SOMMAIRE

2 - Les objectifs du projet validés en APS et identification des manques

3 - Compléments de l'APS et réévaluation

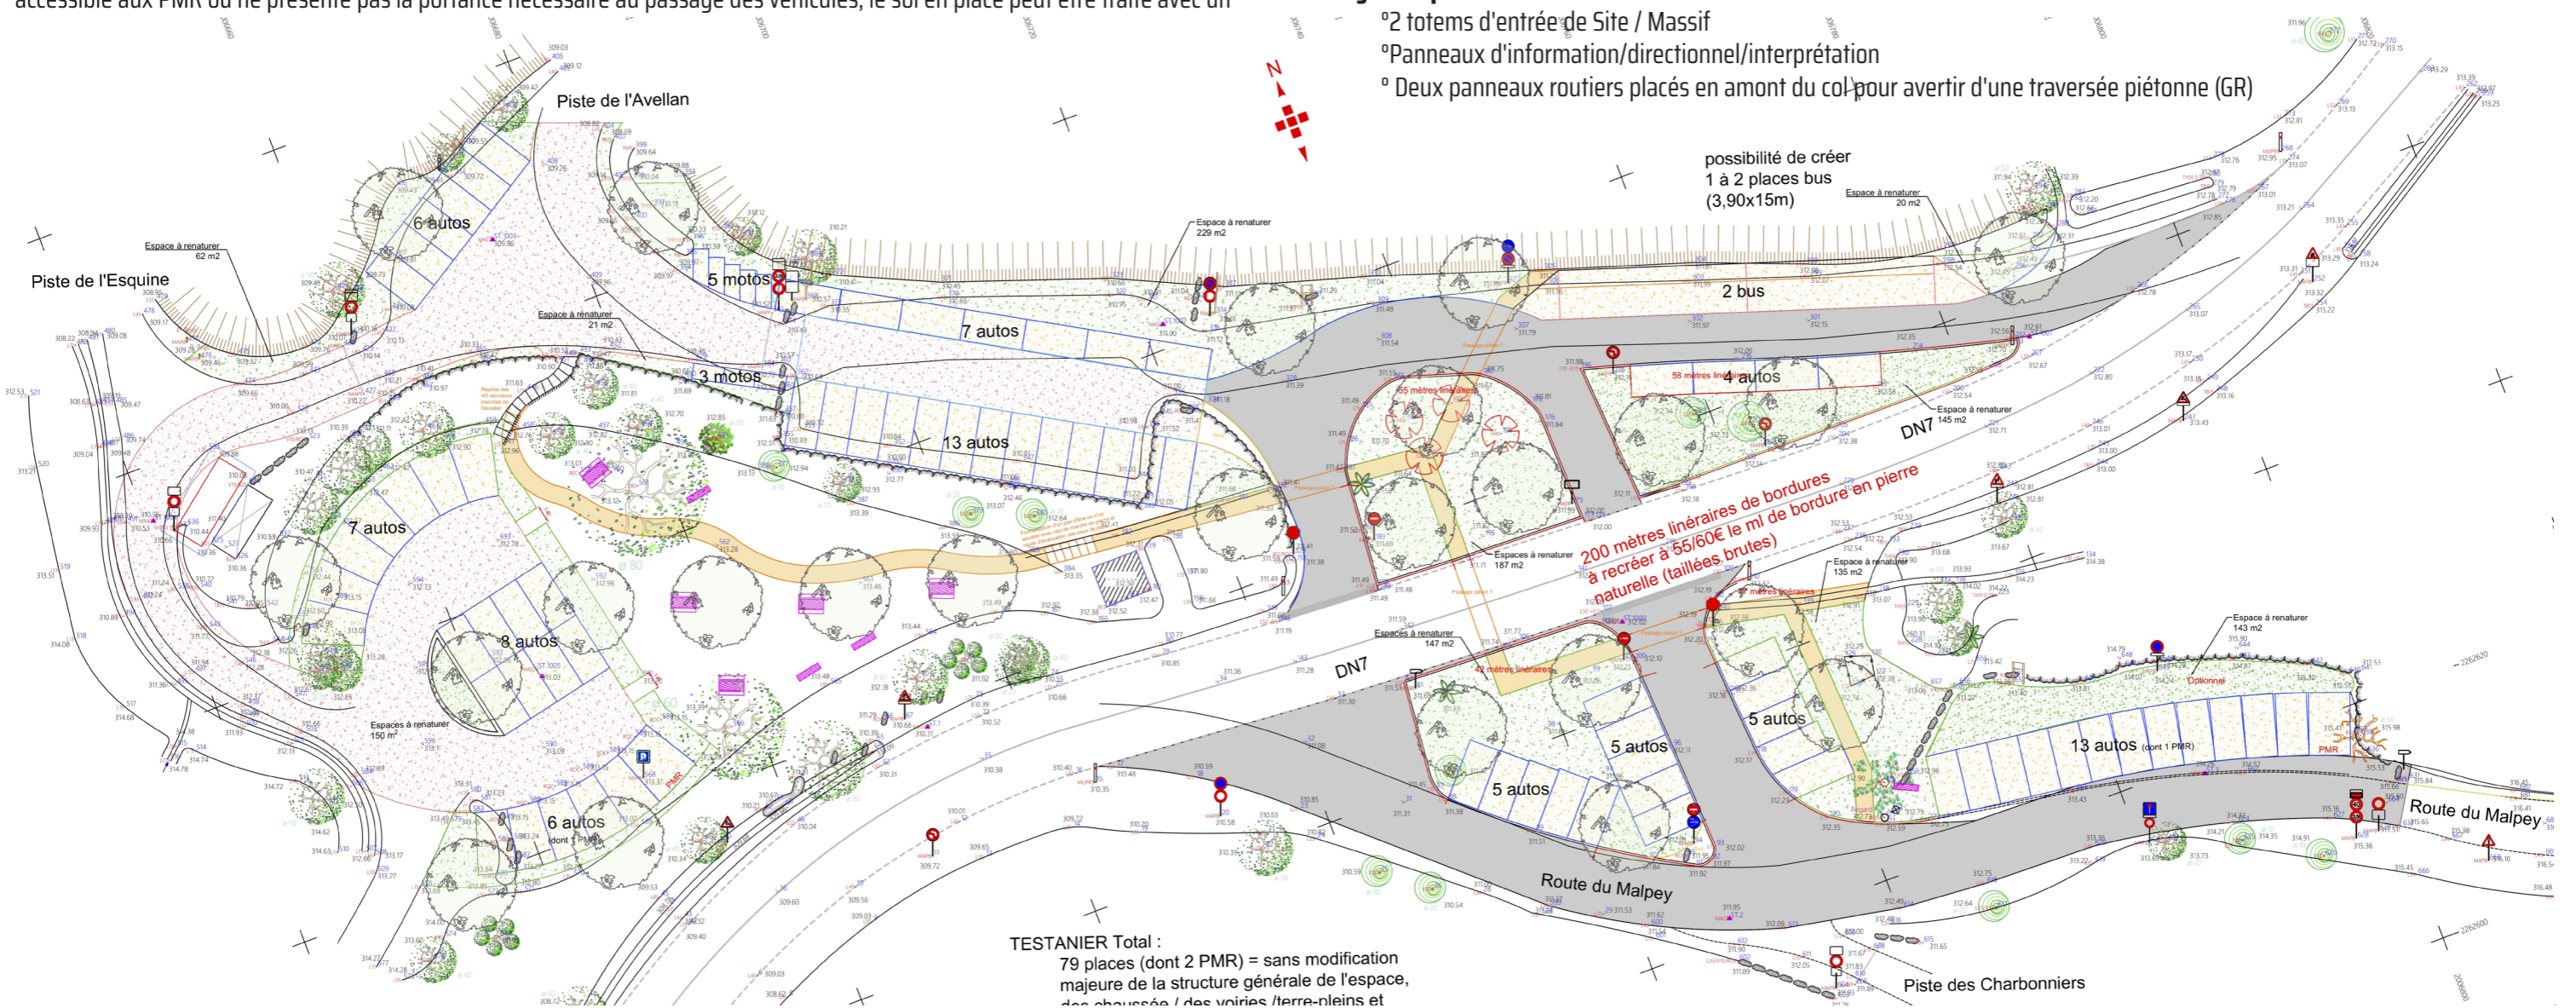
Le décalage est particulièrement fort au niveau de la gestion des circulations véhicules et piétonnes (optimisation des parkings et reprise des revêtements + création d'un chemin piéton pour envisager la traversée du col par le GR) représentent à eux seuls près de 90 000€ ce qui dépasse d'ores et déjà les 65 000€ initiaux (les postes plantations, signalétiques et mobiliers ne sont pas encore comptabilisés...)

L'APS prévoyait l'optimisation des stationnements et la formalisation de 20 à 25 places + 5 à 10 places au Nord côté piste de l'Avellan, mais aucun aménagement n'était prévu quant à la gestion des revêtements pour accéder à ces parkings (sol actuel simplement nivelé et en terre du site), ni la rénovation de l'enrobé existant sur le col (1266m²) sur lequel nous préconisons à minima la reprise des trous par des points à temps (il s'agit d'un minimum requis, car les voiries ne sont pas dans un bel état). De plus, l'ajout de portiques vélos dans un site si fréquenté par les VTT et l'apport de plantation d'arbres tiges afin d'apporter ombrage et fraîcheur sur les parkings ou les lieux de repos nous paraît indispensable pour proposer un aménagement cohérent.

° **Les revêtements des stationnements** sont prévus en stabilisé renforcé à base de liant pouzzolanique ou à la chaux, délimités par des pavés chaînette.

- **Les plantations** : Les espaces de renaturation ont été spatialisés et comptabilisés. Les espaces de prairies rustiques méditerranéennes, des massifs arbrisseaux ou des haies séparatives n'ont pas encore été parfaitement définis. Des demandes de validation doivent être réalisées notamment en matière de risque incendie. En revanche seront coupés 2 Peupliers, 3 Robiniers et 4 Pins et seront replantés à minima 24 sujets d'arbres pour intégrer les aménagements et offrir de l'ombrage aux différents espaces accueillant du public (parking, espace de détente, cheminement piéton).

- **Les mobiliers** : La partie haute au Nord-Ouest du col a une double vocation, celle d'accueillir du stationnement et permettre d'offrir un espace de détente et de contemplation en promontoire sur la maison forestière et le Mont Vinaigre. On comptabilise 5 tables de pique-nique et 3 bancs (mobiliers selon charte signalétique en acier corten et bois),

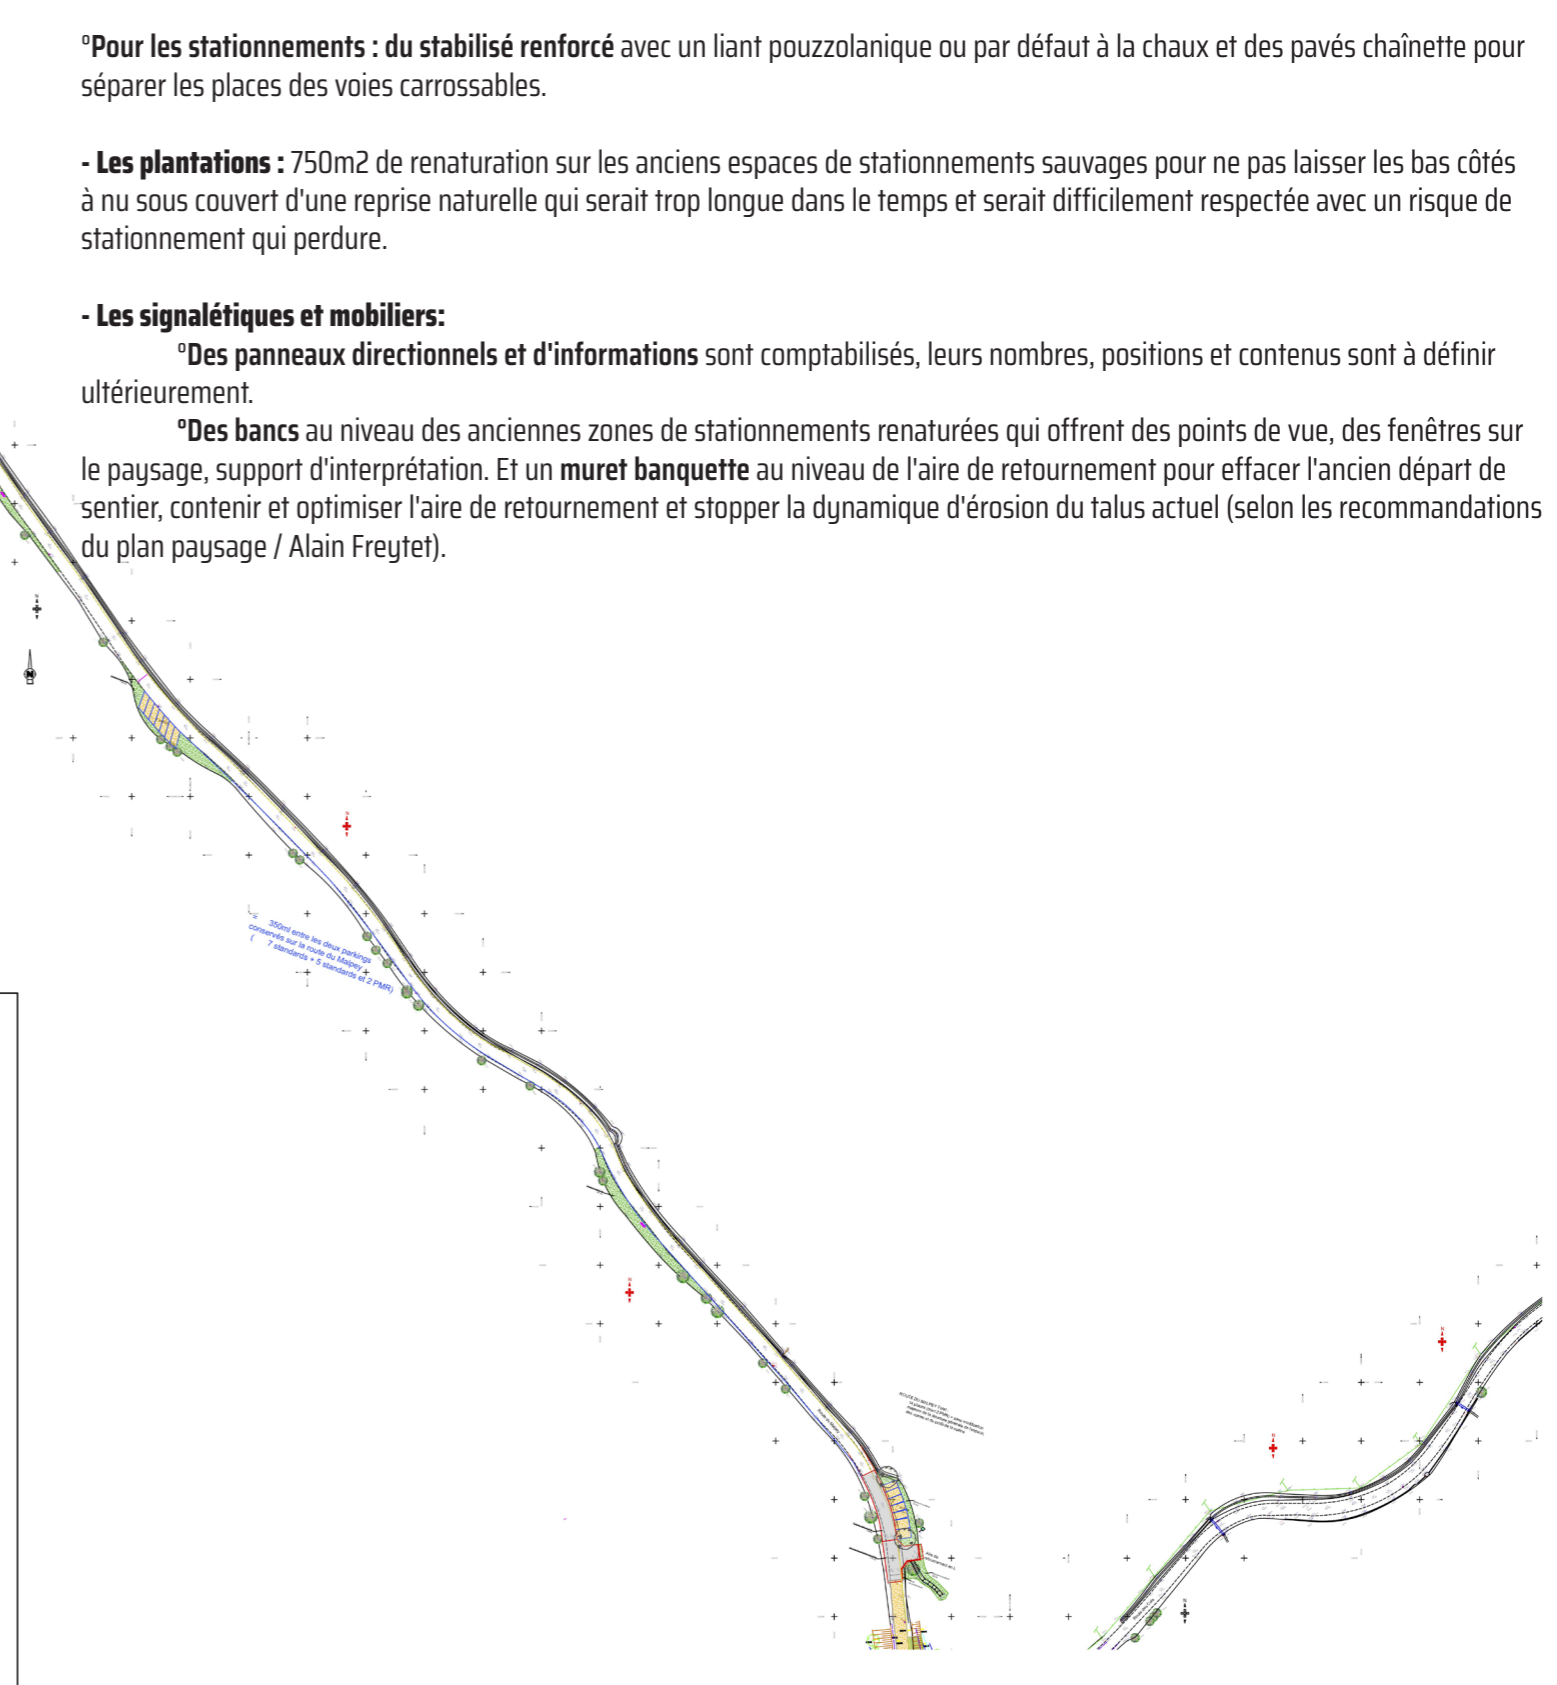
On note des postes assez conséquents qui à eux seuls englobent l'enveloppe des 10 000€ initialement prévue : le poste plantations (=12800€), les circulations véhicules et piétons (20600€),...

°Pour voies carrossables : Si la loi Littoral l'autorise, de l'enrobé pour les points à temps, la reprise de la voirie près du parking MF et la création de l'aire de retournement également. Si la loi Littoral n'autorise pas la mise en place

de revêtements cimentés ou bitumés mise en place d'une structure portante alvéolaire avec grave traité au liant hydraulique / gravillons concassés ou stabilisé au liant pouzzolanique pour répondre au besoin de portance liée la fréquentation du site et des véhicules de secours, mais également pour s'assurer de l'intégration paysagère, de l'infiltration des eaux vis-à-vis des revêtements et des accès PMR.

°Pour les stationnements : du stabilisé renforcé avec un liant pouzzolanique ou par défaut à la chaux et des pavés chaînette pour séparer les places des voies carrossables.

- Les plantations : 750m2 de renaturation sur les anciens espaces de stationnements sauvages pour ne pas laisser les bas côtés à nu sous couvert d'une reprise naturelle qui serait trop longue dans le temps et serait difficilement respectée avec un risque de stationnement qui perdure.

°Des bancs au niveau des anciennes zones de stationnements renaturées qui offrent des points de vue, des fenêtres sur le paysage, support d'interprétation. Et un muret banquette au niveau de l'aire de retournement pour effacer l'ancien départ de sentier, contenir et optimiser l'aire de retournement et stopper la dynamique d'érosion du talus actuel (selon les recommandations du plan paysage / Alain Freytet).

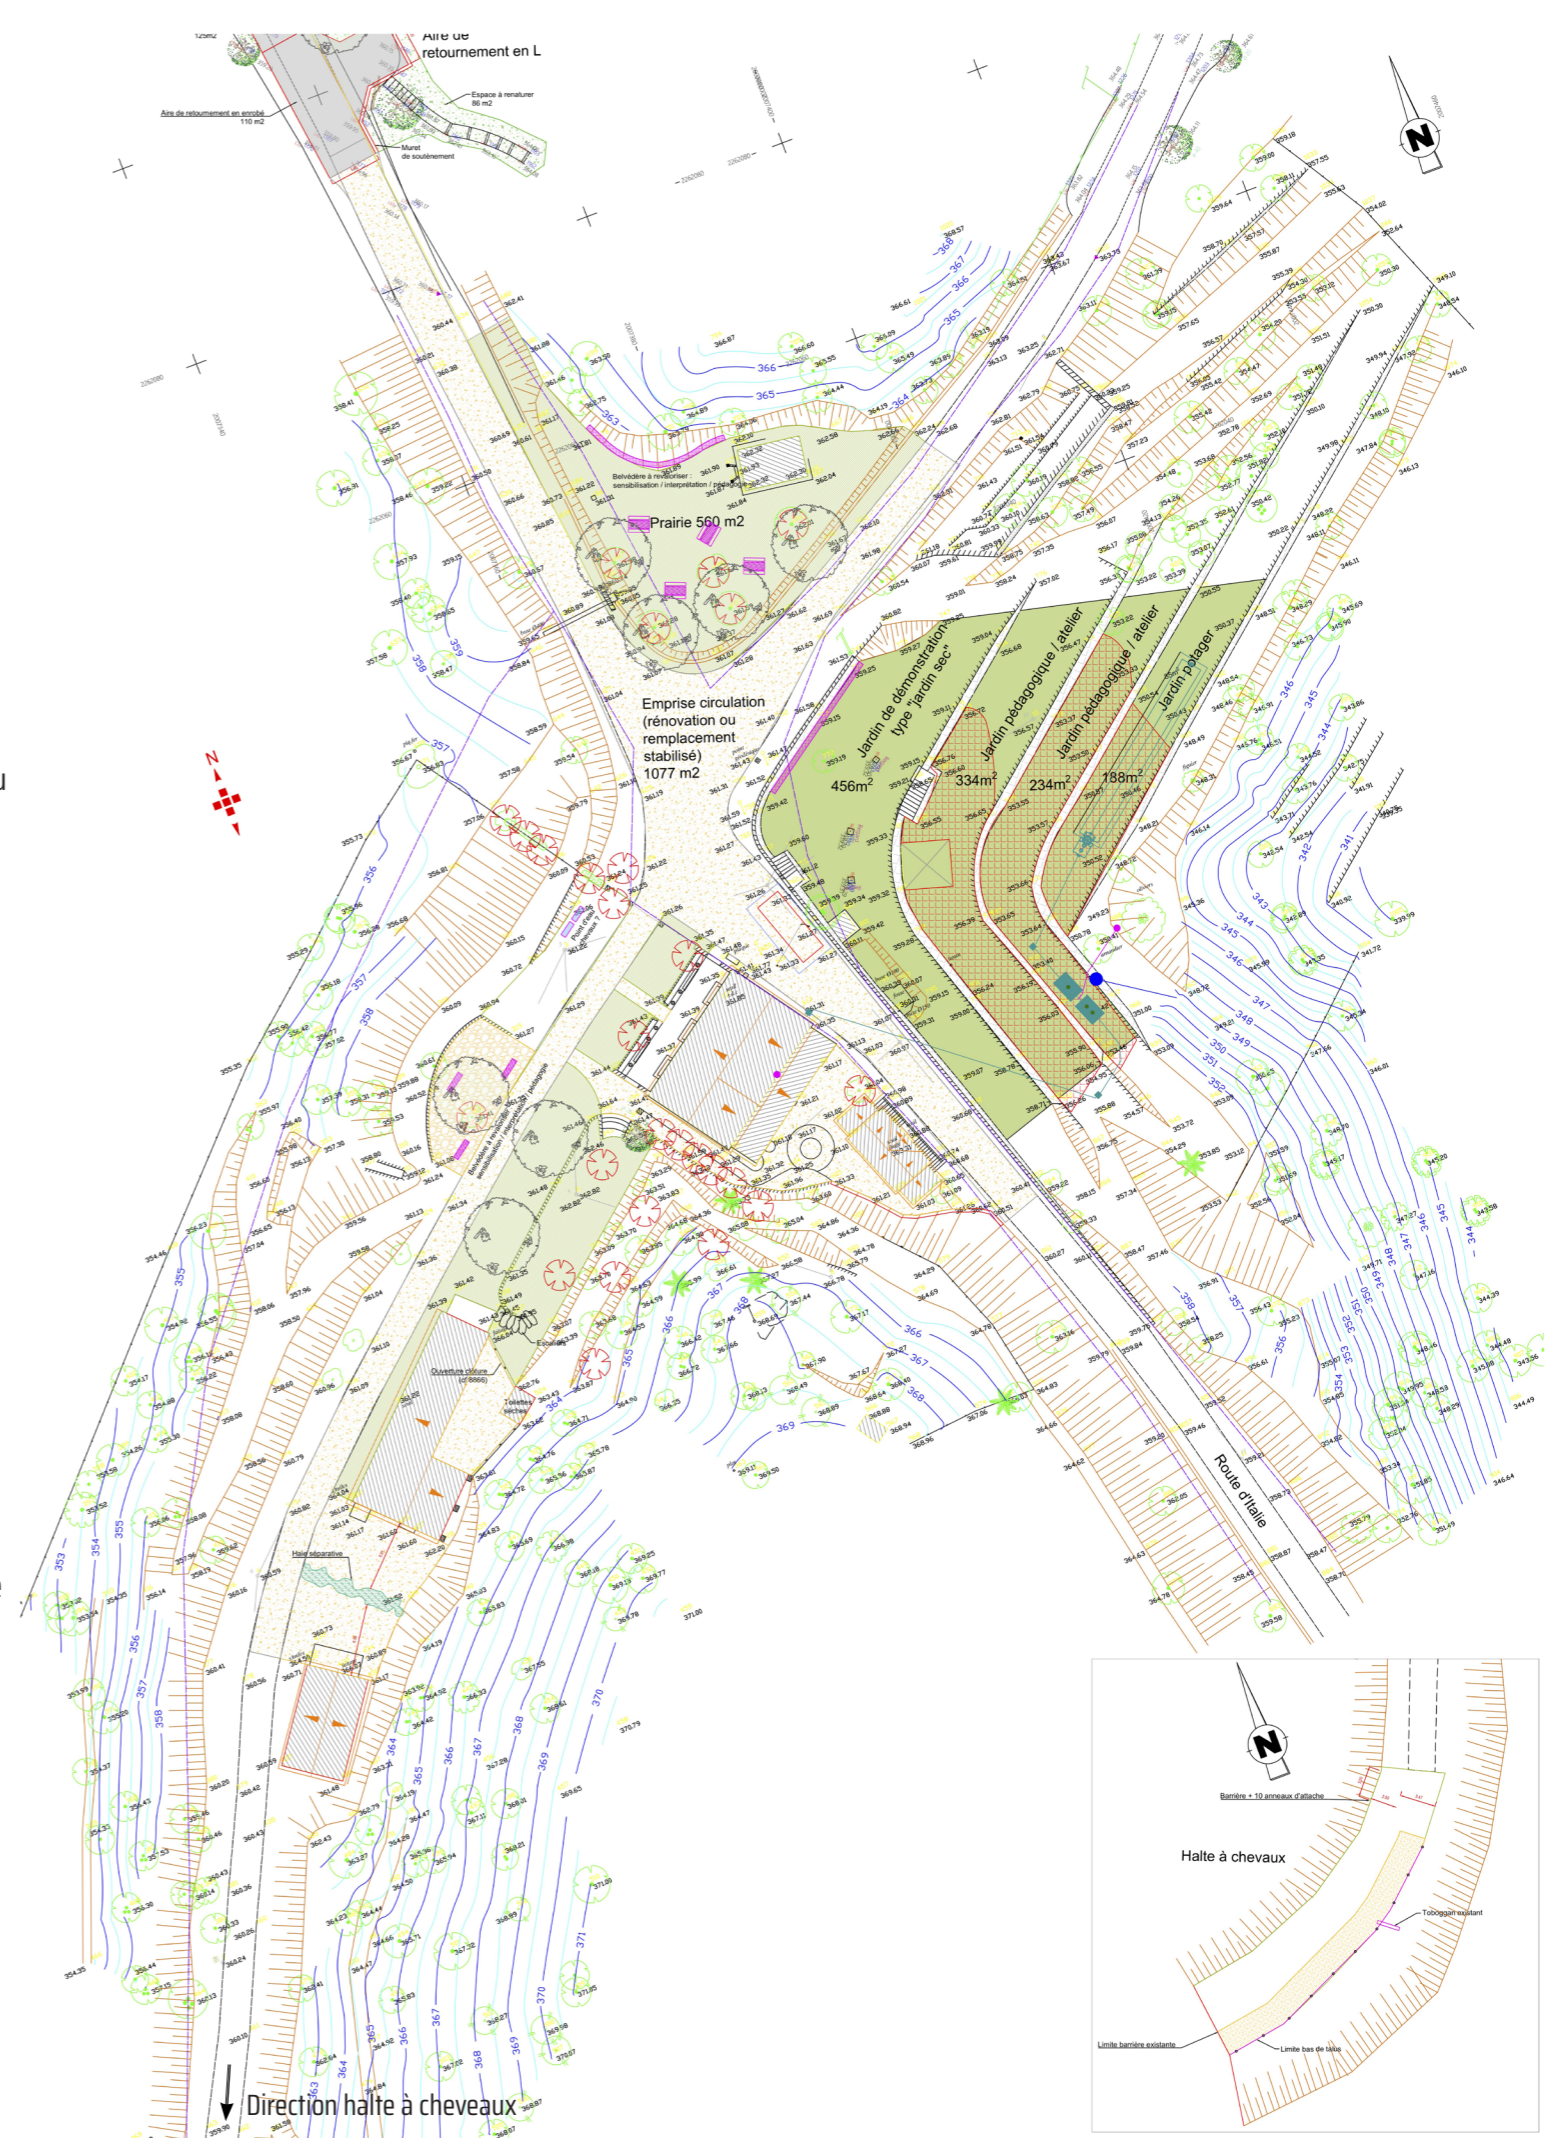
Au vu de l'ampleur du site, des surfaces à réaménager, restaurer ou simplement débroussailler au travers de l'OLD, le poste plantations / renaturation / aménagements paysagers représente un total de 143 000€ dépassant le montant initial.

- **Les espaces Nord de la MF :** Ces espaces doivent répondre à plusieurs fonctions : permettre d'accueillir les publics dans ce site d'information et de sensibilisation, maintenir un espace dédié pour les chasseurs et valoriser un jardin privatif pour la MF tout en s'intégrant, restaurant et valorisant le site. Ainsi comme évoqué précédemment, les revêtements des voies seront renouvelés ou remplacés dans le prolongement de celui ou ceux choisis au carrefour.

Nous préconisons que l'espace du belvédère soit réalisé en calade de pierre à joint sec (cf. plan paysage) pour permettre d'accueillir des groupes sur un espace qualitatif en toute saison et durable dans le temps. En effet un semis de prairie finirait, avec la fréquentation répétée de groupe et le piétinement, par se dégrader, laissant la terre à nue. À l'inverse, un espace en gravier serait rapidement colonisé par la strate herbacée et demanderait trop d'entretien de la part du garde. Nous préconisons également de maintenir les terrasses en contre bas en l'état et de créer le jardin sec de démonstration sur une restanque au Sud compte tenu de l'exposition au vent de cet espace. Cette solution permettrait aussi de donner à voir aux usagers la gestion de l'OLD et de les sensibiliser sur le risque incendie dans le massif.

La destination des restanques doit évoluer par rapport aux propositions de l'APS. En effet, certains besoins techniques pour la MF comme notamment l'implantation d'une zone d'épandage, et la présence de la cuve enterrée de 120m³ sont des contraintes supplémentaires. Compte tenu de la présence de la cuve sur la restanque 1, la plantation est contrainte à des sujets avec un faible développement aérien comme racinaire, la profondeur de sol sur la surface de la cuve représente seulement 50cm, nous préconisons de créer le jardin sec avec un panel de vivaces, sous-arbrisseaux et petits arbrisseaux sur cette restanque (espace vitrine, de sensibilisation).

Elles sont réparties, comme sur les autres secteurs, en différentes catégories, comme évoqué précédemment, l'objectif n'est pas de planter des plants forestiers sur tous les espaces comptabilisés, mais de catégoriser et hiérarchiser les interventions. La stratégie de plantation regroupe la plantation d'arbres ornementaux endémiques (aire d'accueil du public), la plantation de fruitiers (restanques 2 ou 3), la plantation d'arbustes (à définir vers local chasseur), de sous-arbrisseaux (restanques 1 pour jardin sec - à préciser), et la prairie rustique (aire d'accueil, devant la MF - à préciser). L'ensemble des plantations envisagées doivent encore être affinés sous couvert de consultation et de validation avec la MOA, ECO-MED, l'ONF et le SDIS.

En ce qui concerne les mobiliers d'accueil du public, type bancs, murets-banquettes et tables, nous avons défini un nombre et des emplacements stratégiques, mais qui restent là encore à préciser à l'APD / PRO. Les propositions se basent sur la charte de signalétique créée en 2021 et mettant en exergue l'usage de matériaux bruts et nobles tels que l'acier corten, la pierre locale, le bois classe 4 européen,... Pour la fontaine nous avons respecté l'emplacement validé à l'APS, mais son implantation reste en suspens compte tenu des problématiques d'alimentation en eau encore en cours.
